柏崎刈羽原子力発電所6号及び7号炉審査資料	
資料番号	KK67-0034 改36
提出年月日	平成28年8月16日

重大事故等対策の有効性評価について

【変更箇所】

図 5.1.6 原子炉水位と線量率

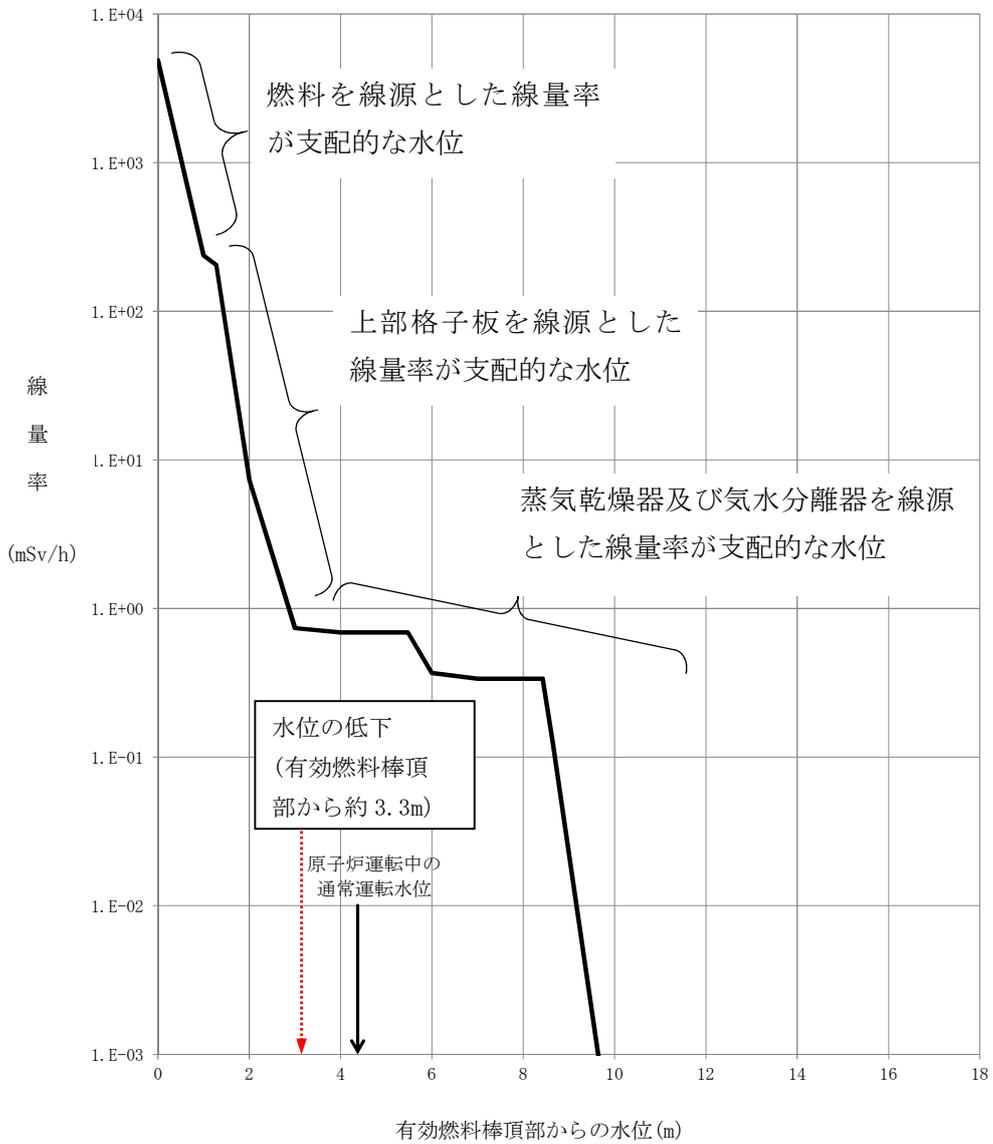
原子炉圧力容器は未開放であり、図 5.1.6 に示すとおり、必要な遮蔽が維持できる水位（必要な遮蔽の目安とした 10mSv/h が維持される水位）である有効燃料棒頂部の約 2.0m を下回ることがないため、放射線の遮蔽は維持される。また、全制御棒全挿入状態が維持されているため、未臨界は確保されている。

図10 原子炉水位と炉心燃料及び上部格子板からの線量率

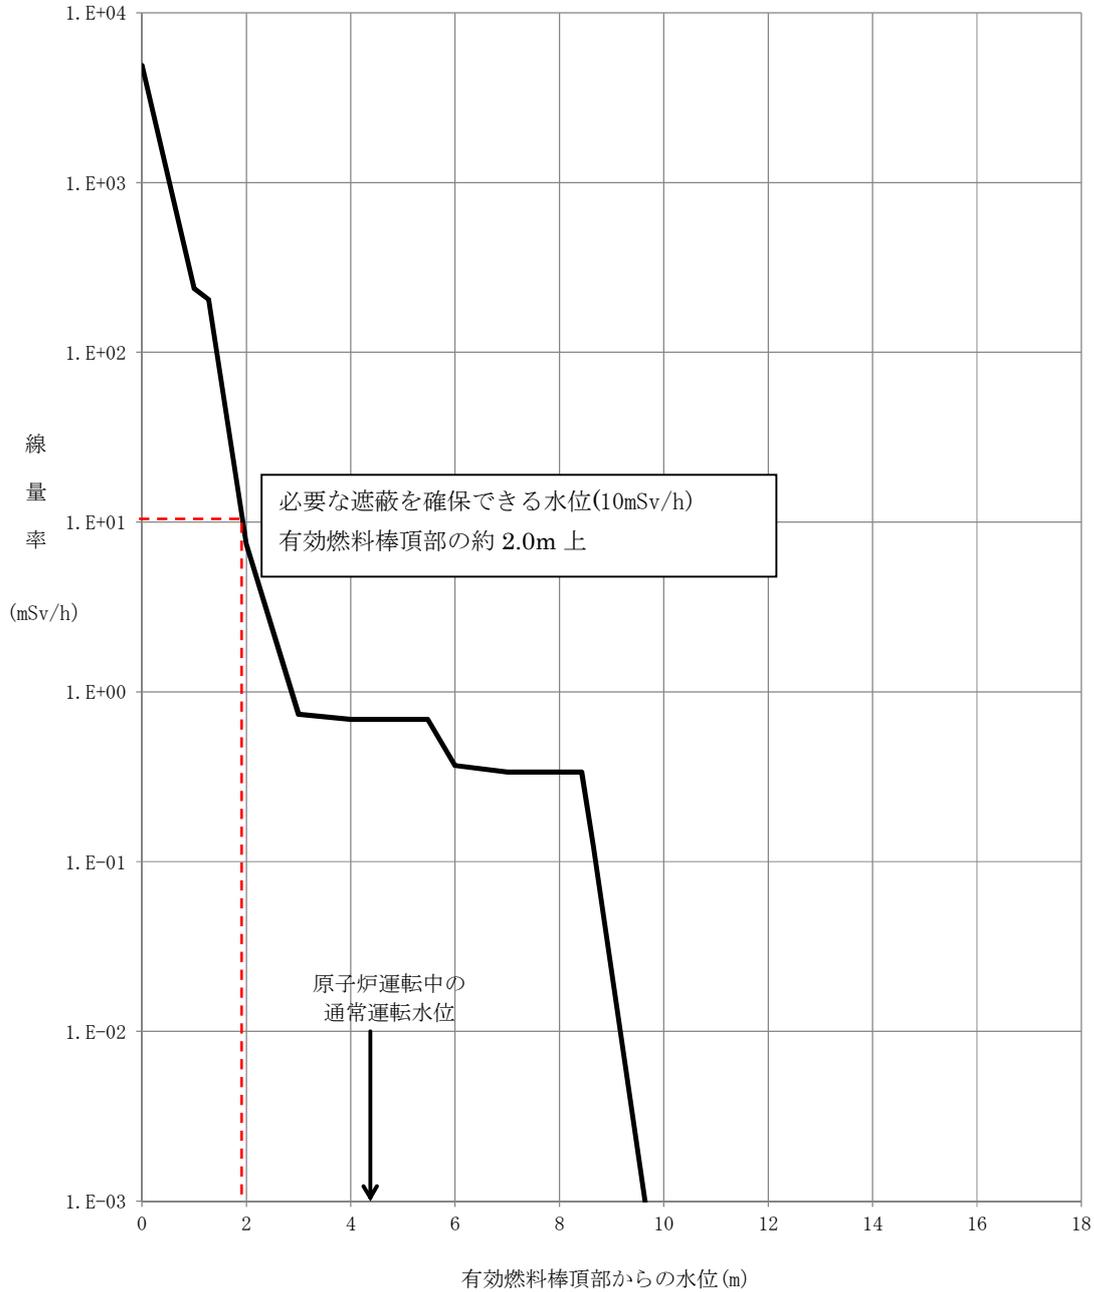
(1), (2) の条件を用いて評価した原子炉水位と現場の線量率の関係を図10に示す。

グラフより必要な遮蔽を確保できる水位(目安と考える 10mSv/h^{*})は以下の仮定のもとで「有効燃料棒頂部の約 2.0m 上」と求めた。

図 5.2.6 原子炉水位と線量率

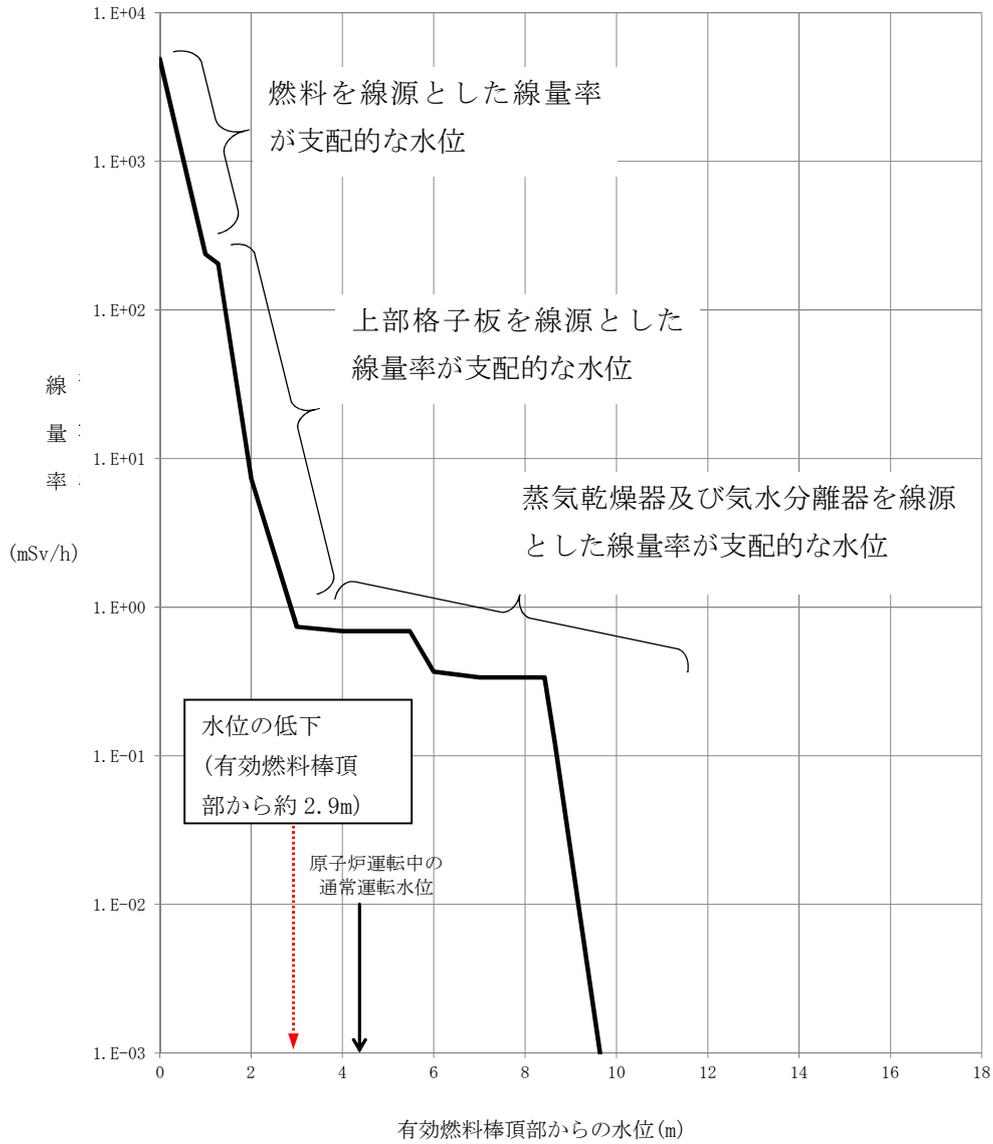
原子炉圧力容器は未開放であり、**図5.2.6に示すとおり、必要な遮蔽を確保できる水位（必要な遮蔽の目安とした10mSv/hが確保される水位）である有効燃料棒頂部の約2.0mを下回ることがないため、放射線の遮蔽は維持される（必要な遮蔽の目安とした10mSv/hを下回る）。**また、全制御棒全挿入状態が維持されているため、未臨界は確保されている。

図 2.5.11 燃料被覆管温度の推移 (15 ノード, 事象発生から 400 秒後まで)

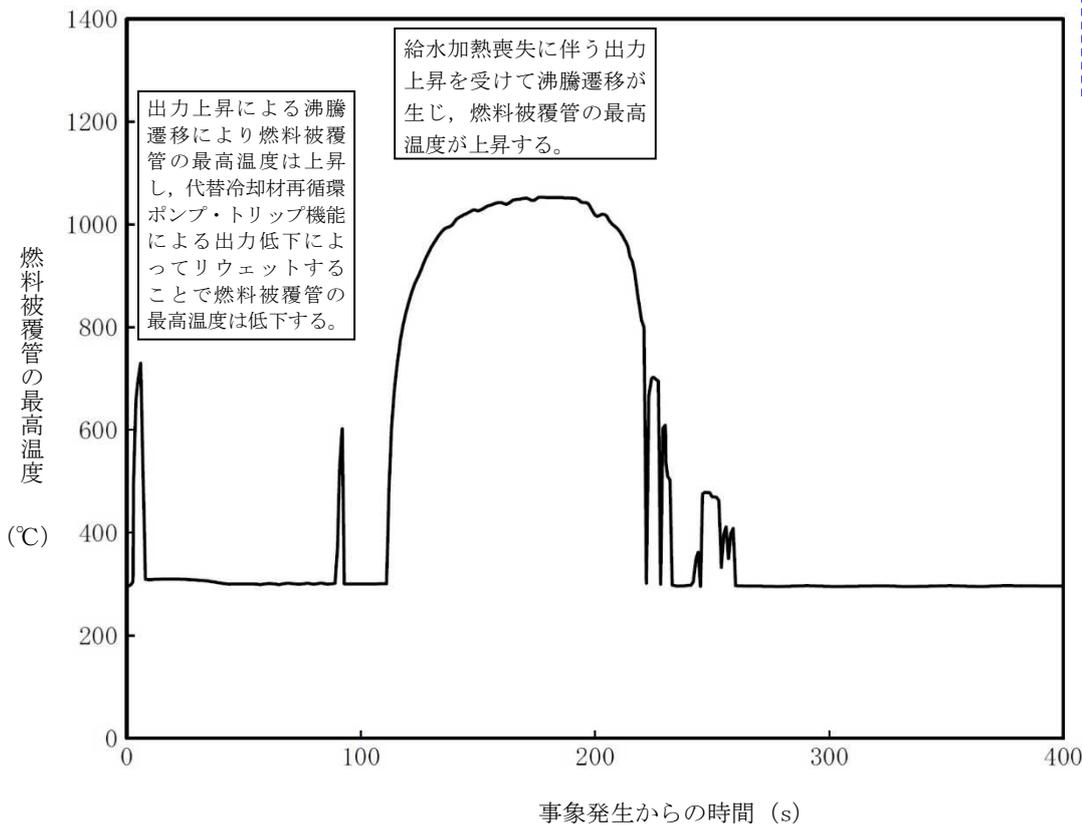
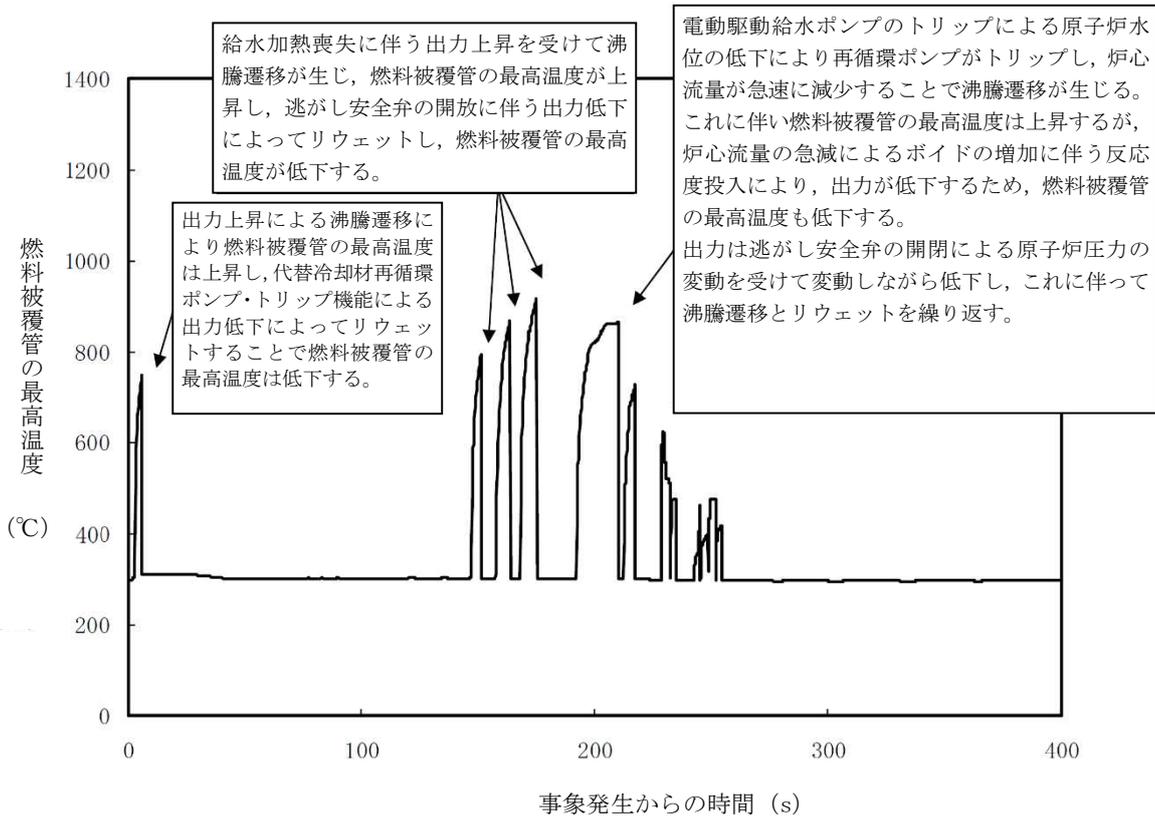
《参考》 前回(平成 28 年 4 月 5 日)提出時点の評価結果
